福島第一原子力発電所 特定原子力施設に係る実施計画変更比較表（第Ⅱ章 2.5 汚染水処理設備等）

変 更 前	変 更 後	変 更 理 由																										
<p>2.5 汚染水処理設備等 2.5.1 基本設計</p> <p>(中略)</p> <p>2.5.1.5 主要な機器 2.5.1.5.1 汚染水処理設備、貯留設備（タンク等）及び関連設備（移送配管、移送ポンプ等）</p> <p>(中略)</p> <p>(4) 淡水化装置（逆浸透膜装置、蒸発濃縮装置） 淡水化装置は、滞留水を原子炉注水に再使用するため、滞留水に含まれる塩分を除去することを目的に、逆浸透膜装置、蒸発濃縮装置で構成する。 逆浸透膜装置は、5系列6台で構成し、水を通しイオンや塩類などの不純物は透過しない逆浸透膜の性質を利用して滞留水に含まれる塩分を除去し、処理済水と塩分が濃縮された廃水に分離する。また、蛇腹ハウスやテントハウス内に設置している逆浸透膜装置は、逆浸透膜を通さずに滞留水を濃縮廃水側へ送水する機能も有する。蒸発濃縮装置は3系列8台で構成し、逆浸透膜装置により塩分が濃縮された廃水を蒸気により蒸発濃縮（蒸留）する設備であるが、平成28年1月現在運用を停止している。また、各装置は装置の処理能力を確認するための試料を採取できる設備とする。 なお、<u>逆浸透膜装置のうち4号機タービン建屋2階に設置する逆浸透膜装置（以下、「建屋内RO」という。）</u>及びこれに付帯する機器を建屋内RO循環設備という。 淡水化装置は、複数の装置及び系統により多重性及び多様性を確保する。</p> <p>(中略)</p> <p>2.5.2 基本仕様 2.5.2.1 主要仕様 2.5.2.1.1 汚染水処理設備、貯留設備（タンク等）及び関連設備（移送配管、移送ポンプ等）</p> <p>(中略)</p> <p>(23) <u>濃縮処理水移送ポンプ（完成品）</u></p> <table border="1" data-bbox="178 1365 682 1470"> <tr><td>台数</td><td>2</td></tr> <tr><td>容量</td><td>50m³/h（1台あたり）</td></tr> <tr><td>揚程</td><td>75m</td></tr> </table> <p>(中略)</p> <p>(35) RO処理水貯槽 ※1</p> <table border="1" data-bbox="178 1596 682 1774"> <tr><td>合計容量（公称）</td><td>14,000m³</td></tr> <tr><td>基数</td><td>14基</td></tr> <tr><td>容量（単基）</td><td>1,000 m³ 以上／基

雨水処理設備等概略配置図 (全体)

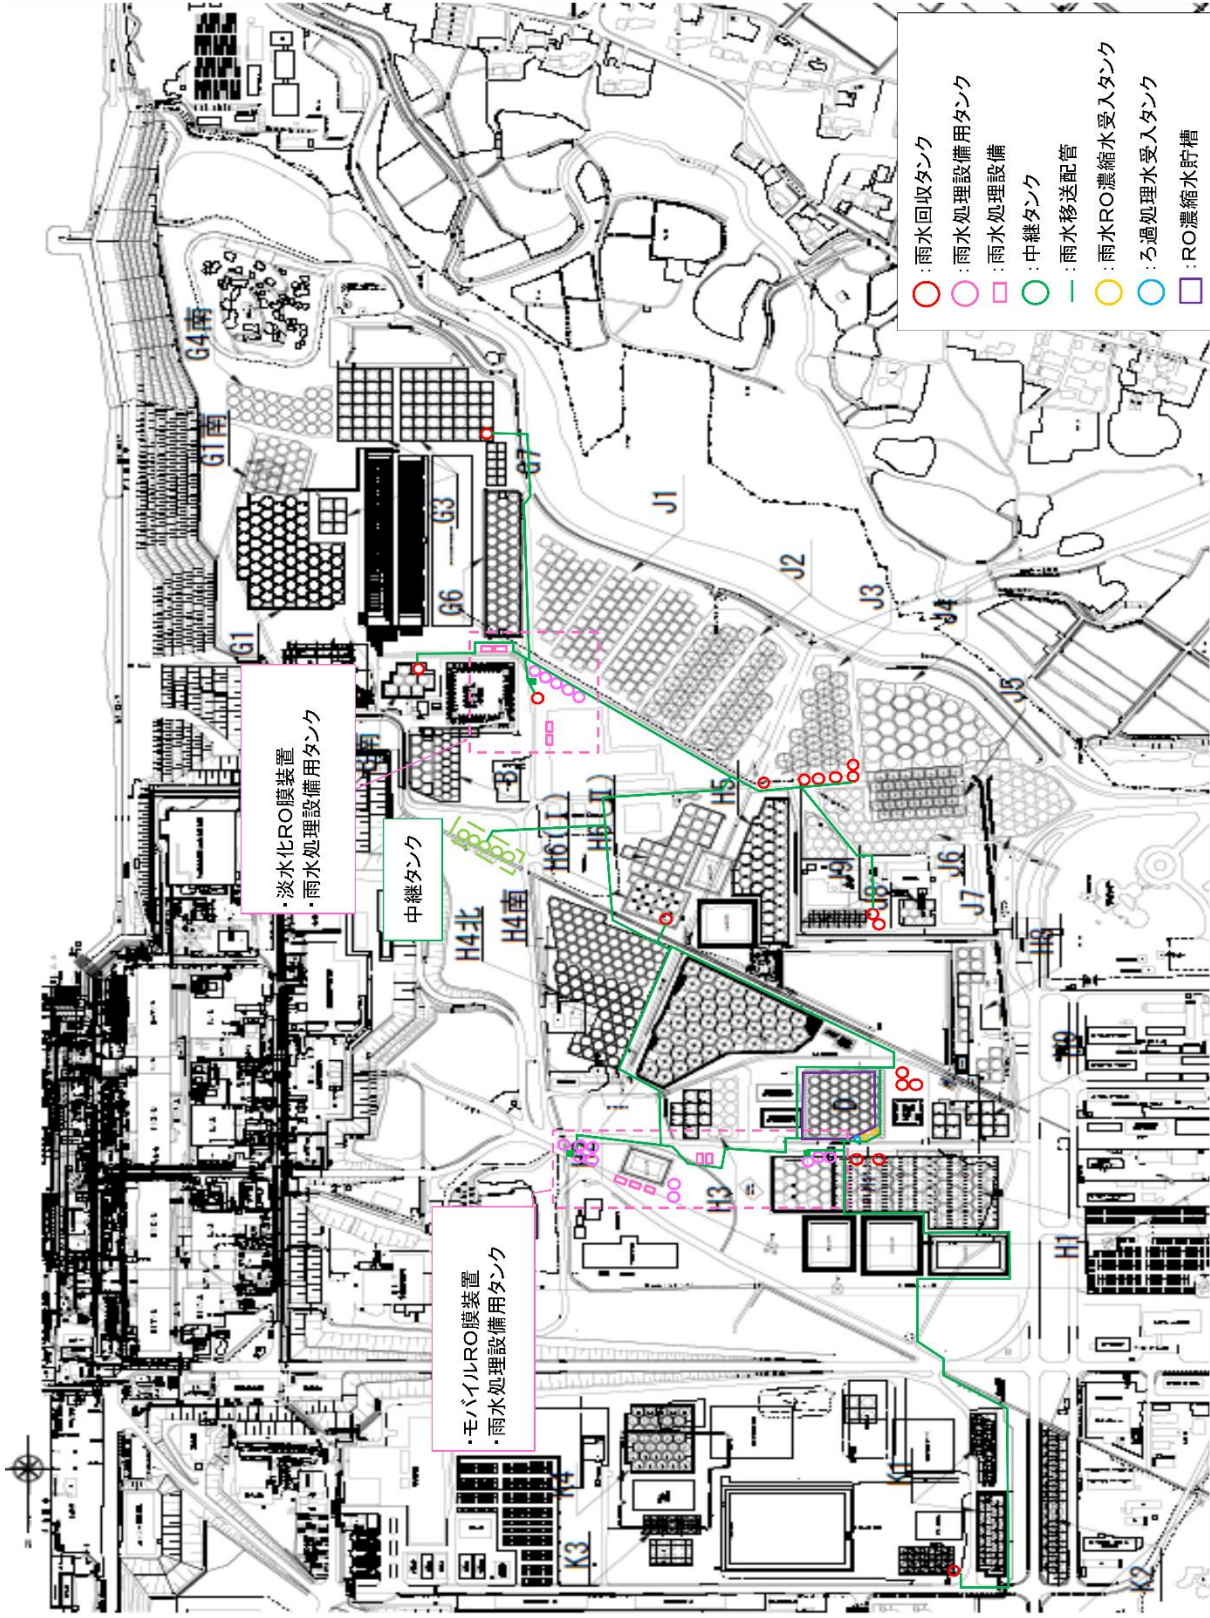
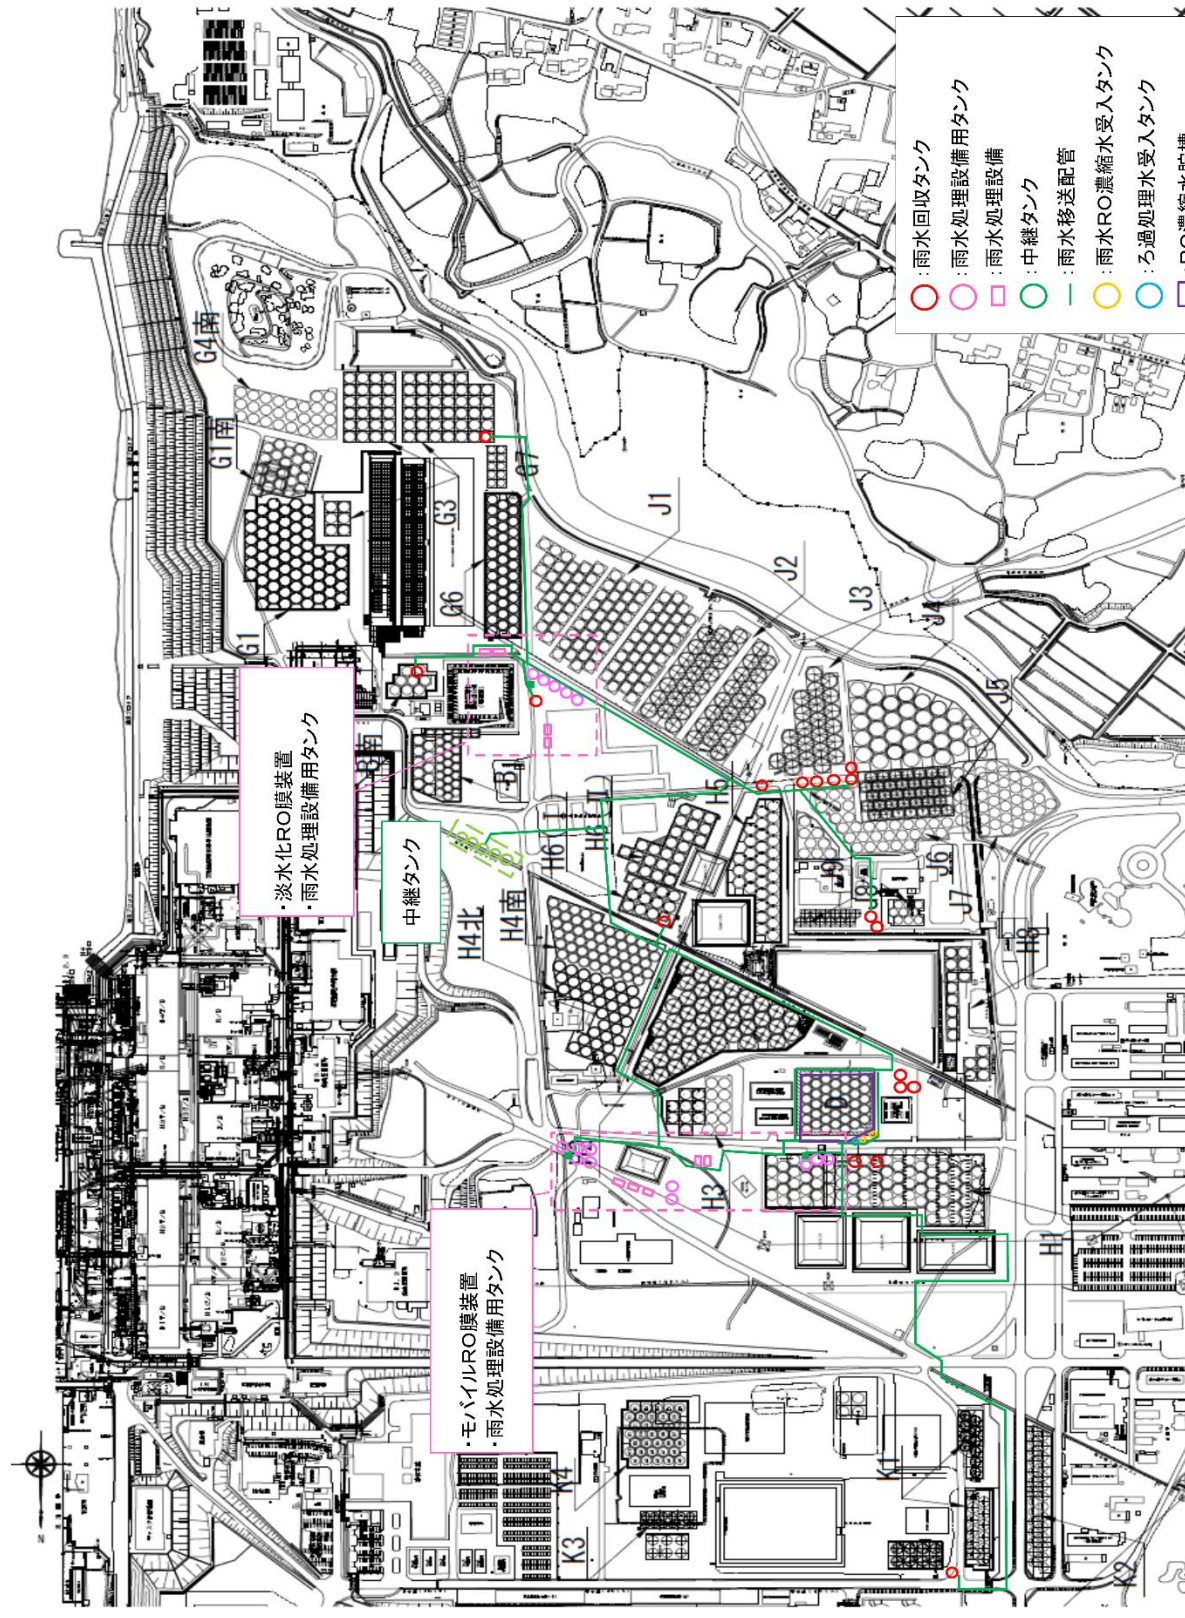
H9, H9西エリア
タンク撤去に伴う記
載の変更

図2 雨水移送ラインの設置範囲図

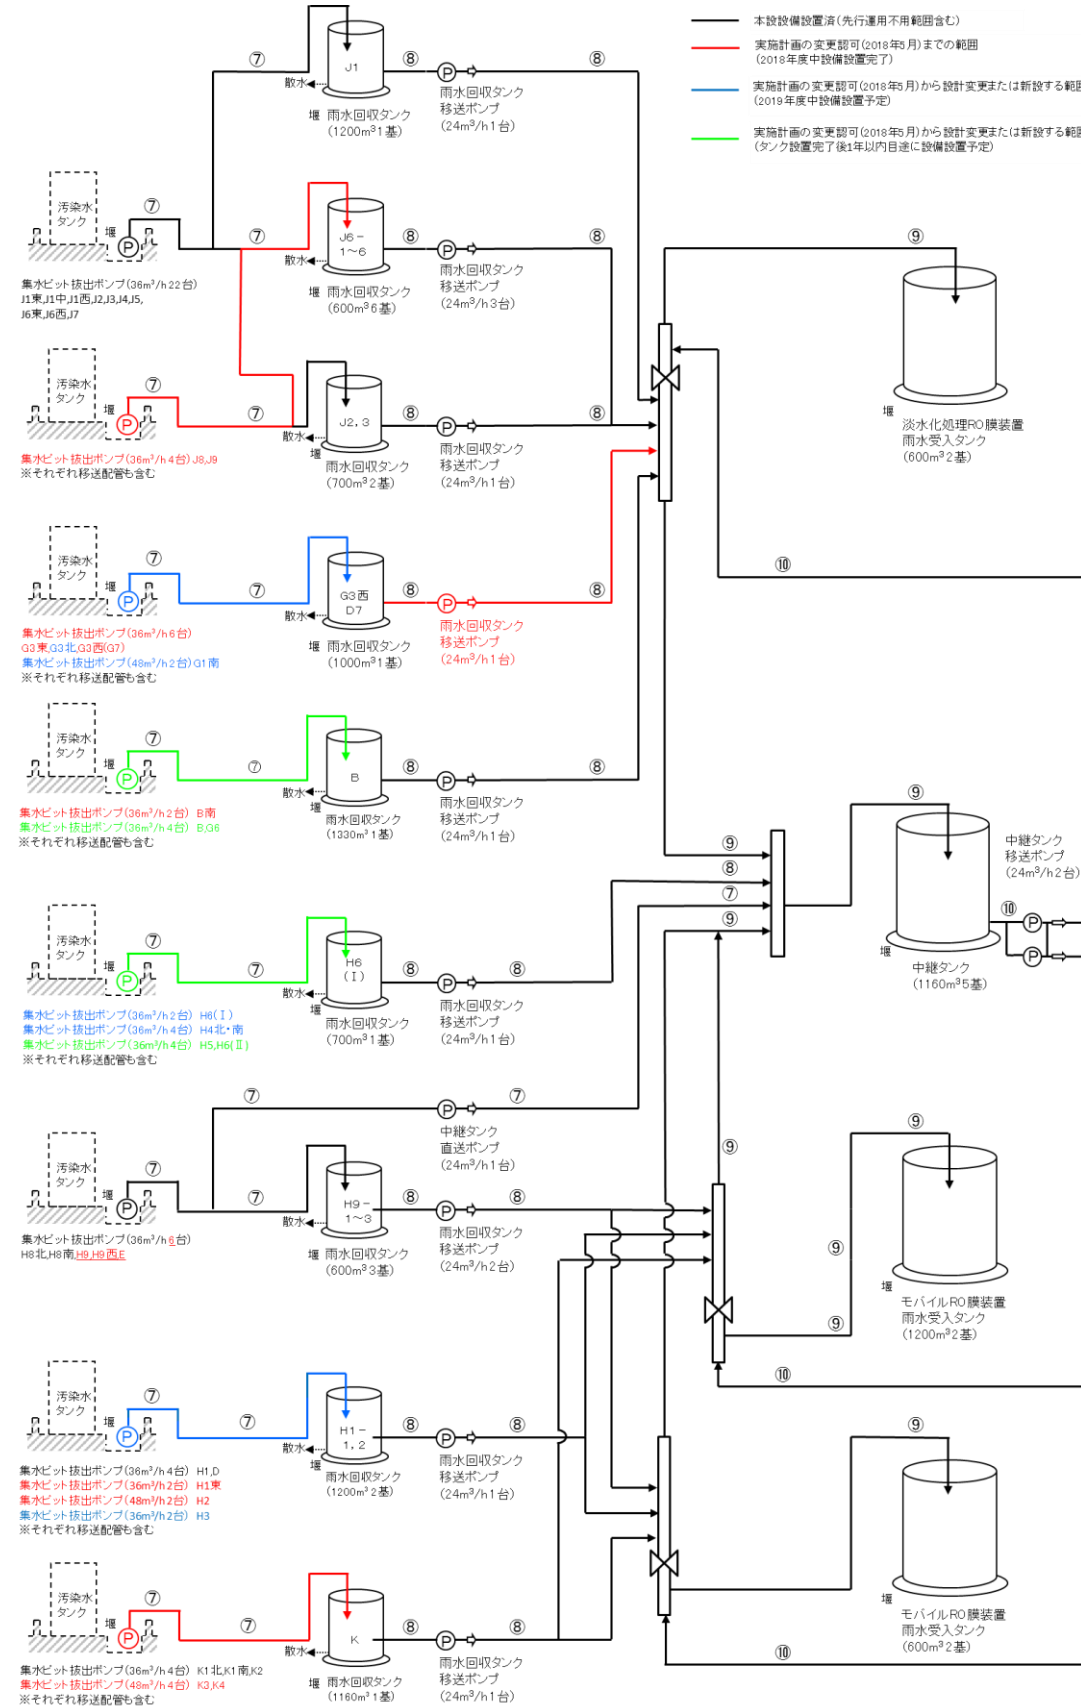
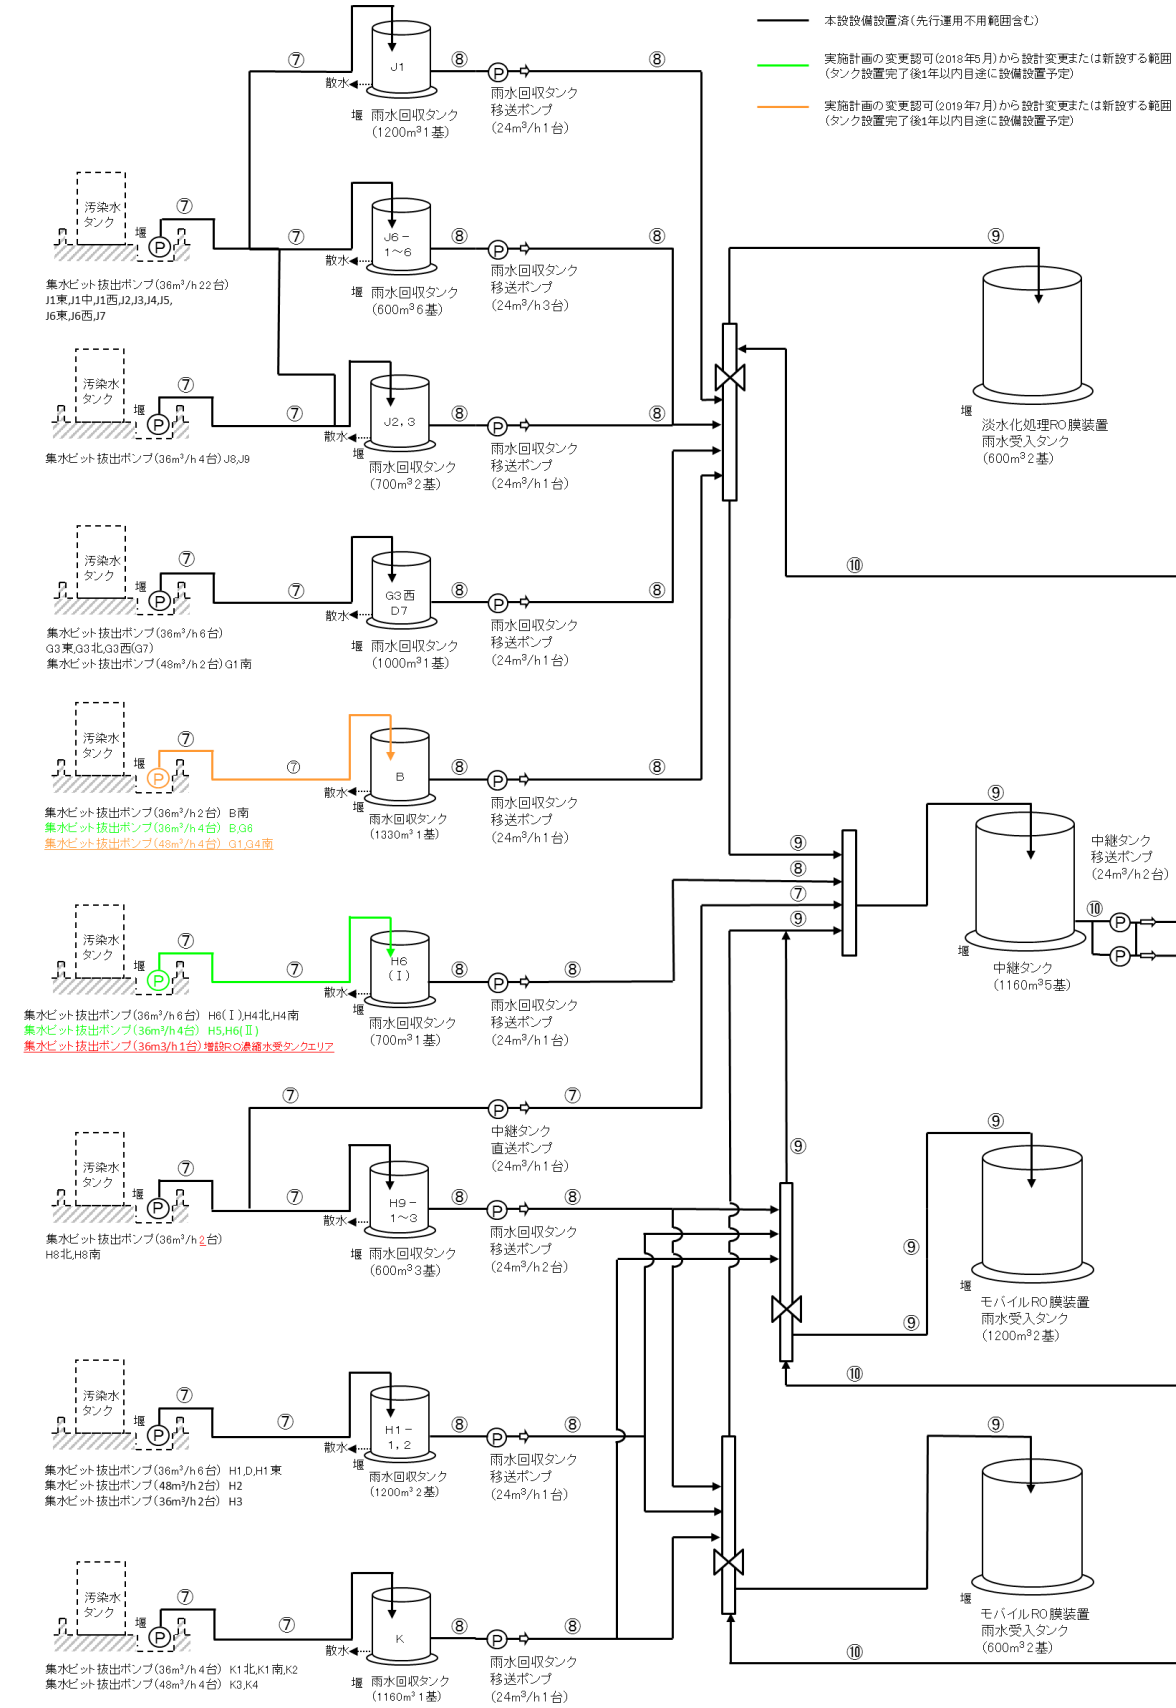
増設RO濃縮水受タンク
堰設置, H9, H9
西エリアタンク撤
去, G1, G4南エリ
アへの設備新設, E
エリア設備撤去及び
使用前検査終了に伴
う記載の変更、適正
化
